PARECER TÉCNICO

ÁGUA SUPERFICIAL

A presente análise trata do processo administrativo **3963/2017** no qual o requerente **Anglo American Minério de Ferro do Brasil SA**, CNPJ: 02.359.572/00041-30, solicita outorga na modalidade **Autorização** para canalização de curso d'água em seção fechada com finalidade de construção de drenos de fundo sob pilha de estéril.

Para a implantação da estrutura proposta, denominada Pilha de Deposição de Estéril (PDE) Norte – Expansão 2, também faz-se necessária a intervenção em outros dois grupamentos de cursos d'água, caracterizados nos processos administrativos de outorga nº **3962/2017** e nº **3964/2017**. O licenciamento ambiental para instalação dessa estrutura foi solicitado por meio do processo administrativo 0472/2007/008/2015.

Figura 4.3: Croquis da seção transversal típica dos drenos de fundo.

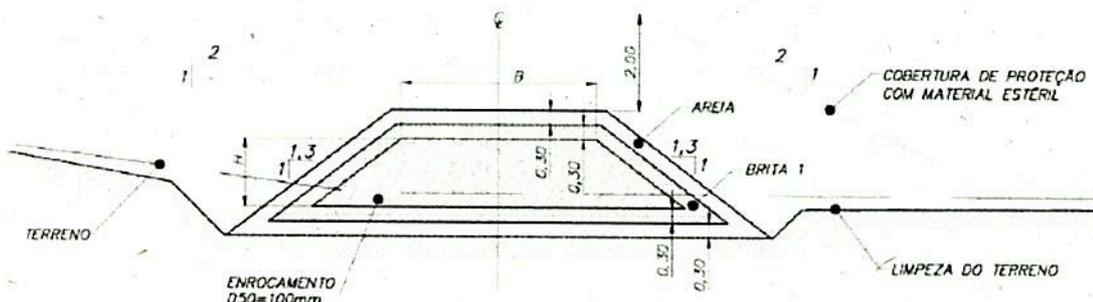
O sistema de drenagem interna, constituído por drenos de fundo, foi projetado com geometria trapezoidal e taludes laterais com inclinação 1,3H:1,0V e será composta por enrocamento em seu interior (D50 = 100 mm), envolto por uma camada de transição constituída de 0,30 m de brita 1, seguida por uma camada de 0,30 m de areia grossa.

Figura 2– Mapa de Monitoramento de Recursos Hídricos Superficiais a jusante da PDE Norte, fonte: informações complementares

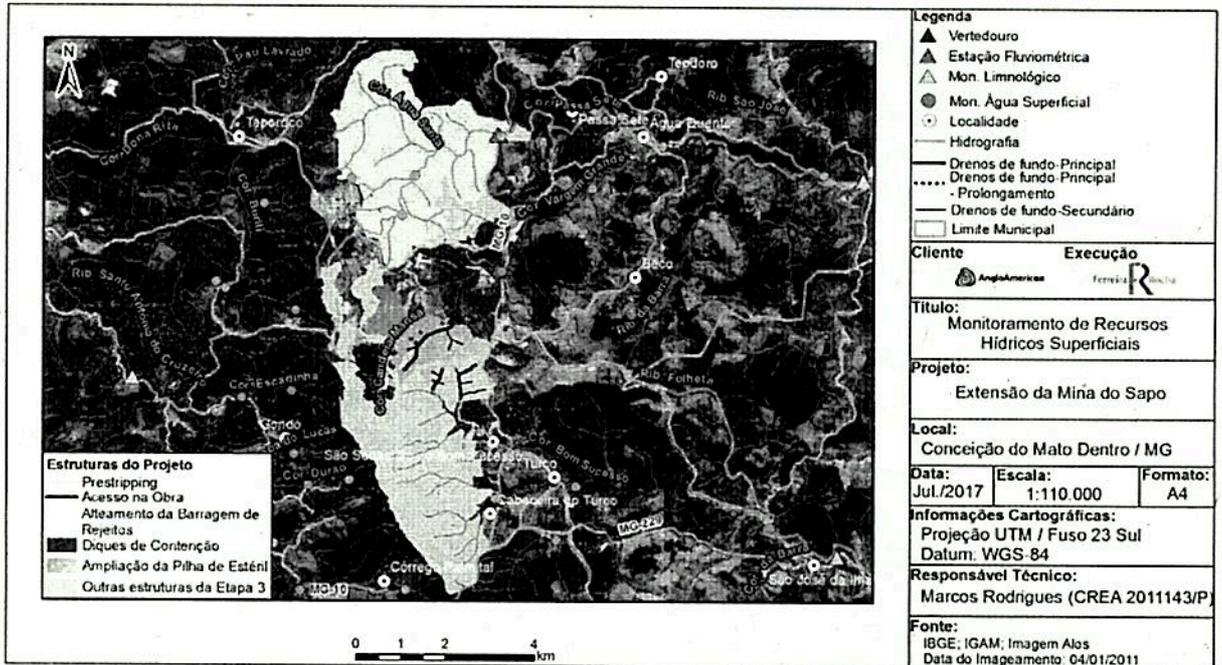
Os pontos de monitoramento VSS-21 e VSS-22 deverão ser relocados para um ponto mais a jusante por estarem instalados no mesmo eixo dos maciços dos diques 4 e 5.
